Fra: Askeland, Terje Oseberg <terje.askeland@nordea.com>
Sendt: søndag 1. mai 2022 22:25
Til: Larissa Dahl; Per Sveinar Morsund
Emne: Riving av mur sak 20/7073

«Vidare saksgang i saka mur 20/7073»

Emne: Vidare saksgang i saka mur 20/7073

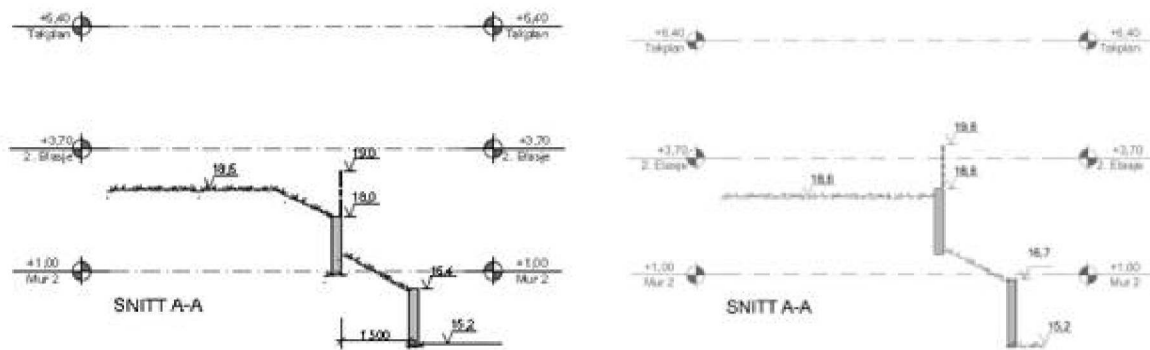
Vi har sett på saka med lederen. Vi ser at det er ikkje søkt om endring, sjølv om det skulle søkes for øverste mur nr.2 fra kote 18,0 moh til 18,8 moh. Jeg har misforstått i telefonsamtale at det er ikkje lik høyde på godkjent øverste mur i rammeløyve, men utløser høydeforskjell på 0,8 m.

Når vi snakket i telefon, før jeg har gitt igangsettingsløyve, har du forklart at det har skjedd feil i kontrollmålingen av høyde på muren. Da har jeg antatt at hele konstruksjonen «heves» 0,8 meter opp. Men nå ser jeg tydelig ved sammenligning av rammetegninger og IG-tegninger at nederste kote +15,2 er uendret i begge søknader, mens høyde på øverste mur økte med 0,8 m i søknad om igangsetting.

1. Bygge etter opprinnelig godkjent rammeløyve med høyde på øverste mur 18,0 moh.
2. Søke om endringsløyve for høyde, sende nytt nabovarsel med forklaring hva endring går på.
